Detaljregulering for kollektivknutepunkt og innfartsparkering på Flatøy

Planomtale

PlanID: 1256 2016 0002

7.5 Endring av planen etter planforslag til høyring

Utklipp viser planforslag til høyring.

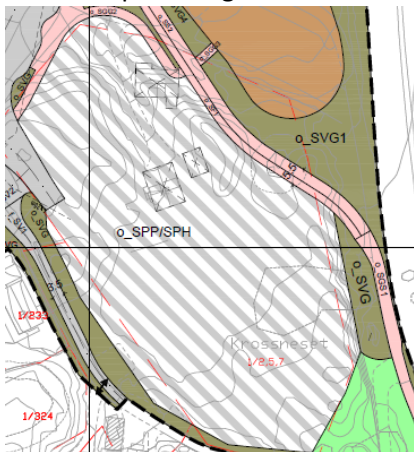
- 6) Etter innspel frå Hordaland fylkeskommune er område for innfartsparkering, som tidlegare var regulert til «*parkeringsplassar og parkeringshus/-anlegg*» (o_SPP/SPH), endra til *pendlar-/innfartsparkering* (o_SPI). I føresegnene og planomtalen er det no fjerna at det kan etablerast parkeringshus i dette området.

Utklipp viser planforslag til høyring.

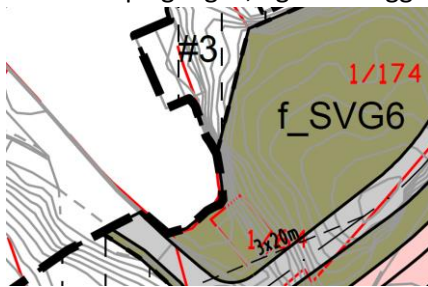
- 7) Etter innspel frå BKK Nett AS er no delar av området som tidlegare var regulert til «*annan veggrunn – grøntareal*» (o_SVG) endra til «*andre typar bygningar og anlegg*» (o_BAB). I føresegnene, §3.1, er det også lagt inn tekst som sikrar at køyretøy har tilkomst til nettstasjonen. I §4.7 er det lagt inn krav om generell byggegrense omkring nettstasjonar.

Utklipp viser planforslag etter høyring.

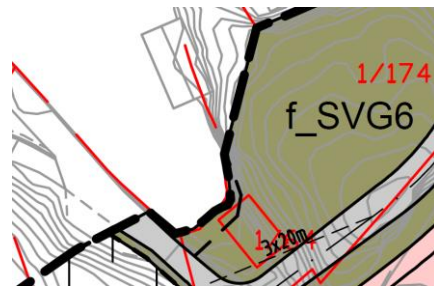
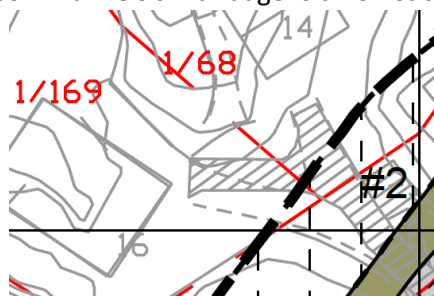
- 8) I fellesbrev frå grunneigarar vest i planområdet er det kommen innspel om at Notbua ved gnr. bnr. 1 bnr. 174. må sikrast gangtilkomst. Det er no teikna gangtilkomst fram mot notbua, samstundes som planområdet er snevra inn slik at sjølve bua fell utanfor planen. I

føresegnene er det lagt inn tekst om at tilkomst til denne notbua til en kvar tid skal vere open for ferdsel på gangsti, også i anleggsfasen.

Utklipp viser planforslag til høyring.

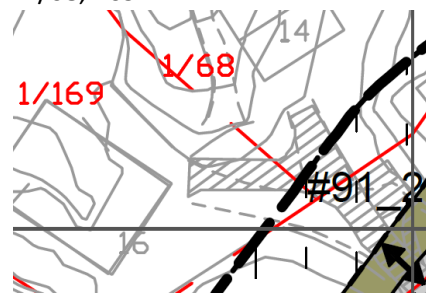
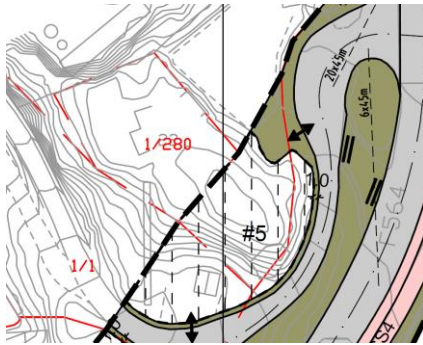
10) I føresegnene - veg f_SV4 - er gnr./bnr. 1/1, 2, 5, 7, 80, 280 og 291 fjerna, fordi det låg inne feil om at desse eigedomane har tilkomst via denne vegen. I plankartet er det her lagt inn pil som framleis sikrar dagens tilkomst til gnr./bnr. 1/68, 169.

Utklipp viser planforslag til høyring.

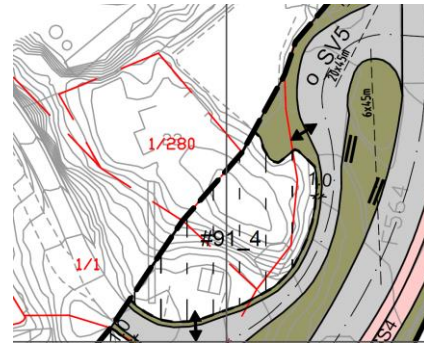
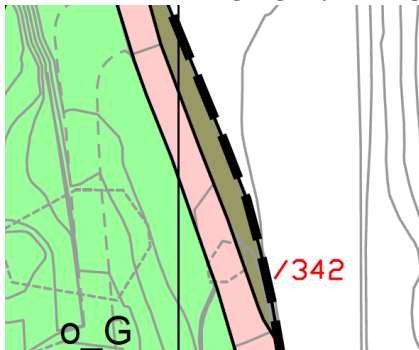
11) I nord er f_SV4 no erstatta av o_SV5. Dette er gjort fordi vegen som går frå fylkesvegen og ned til kaia er kommunal.

Utklipp viser planforslag til høyring.

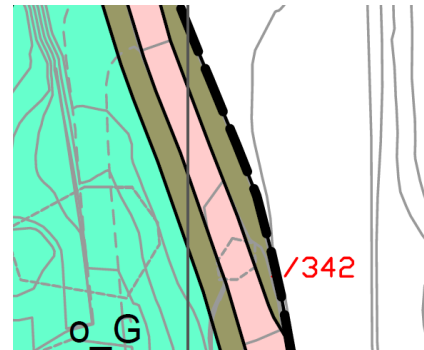
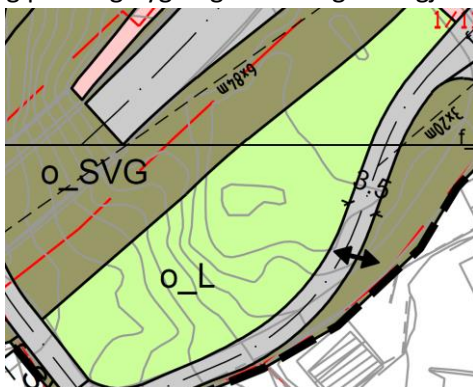
- 12) Sør i planområdet er det lagt inn o_SVG mellom o_SGS1 og o_G. Dette er gjort for å hindre at man går inn i området regulert til grunnstruktur, i forbindelse med bygging og drift/vedlikehold av gang-/sykkelveg.

Utklipp viser planforslag til høyring.

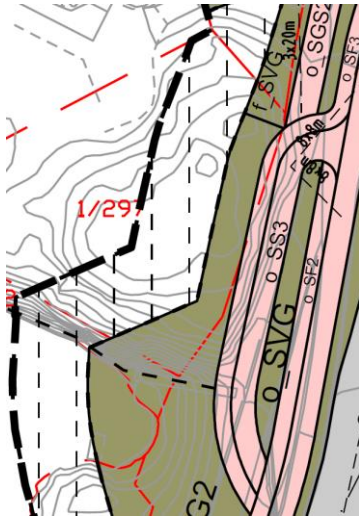
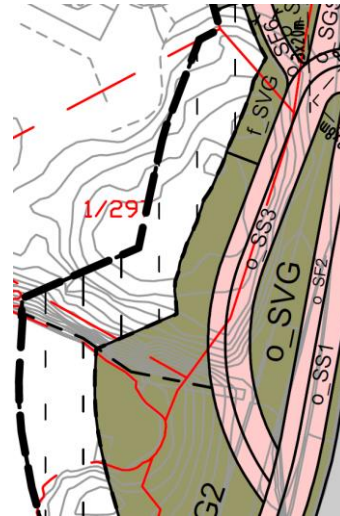
- 14) Fråviksgruppa hjå Statens vegvesen har gjeve tilbakemelding om at gang- sykkelvegen som er planlagt å gå i kulverten under fylkesvegen, mellom terminalen og vestsida av planområdet, har for knapp horisontalkurveradius. o_SS3 er derfor endra slik at den dreiar litt lengre ut mot sjøen og samtidig møter o_SF3 litt lengre mot nord. Dette har igjen ført til at o_SGS2 får

brattare stigning. For å få en alternativ gangtrase med mindre stigning så er det i tillegg etablert en ny gangtrase med mindre stigning, o_SF6.

Utklipp frå støyrapport til høyring.

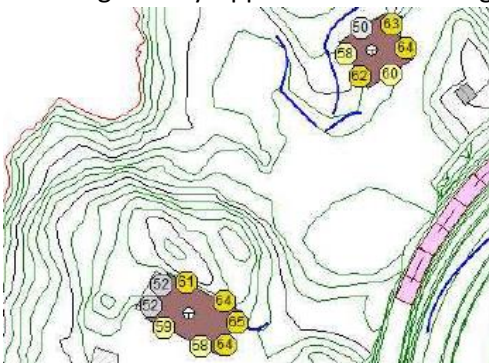
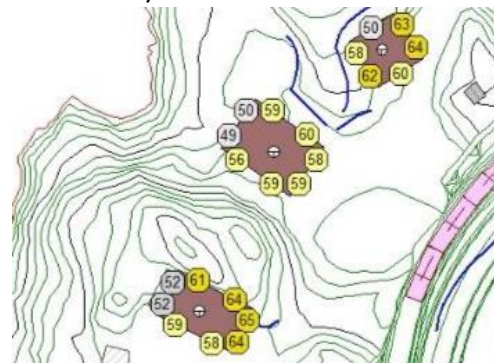
16) Det viste seg at våningshus på gnr. 1 bnr. 169 ikkje var tatt med i grunnlagskartet for berekningar i støyrapporten. Det er no lagt inn berekna støynivå for det aktuelle huset.
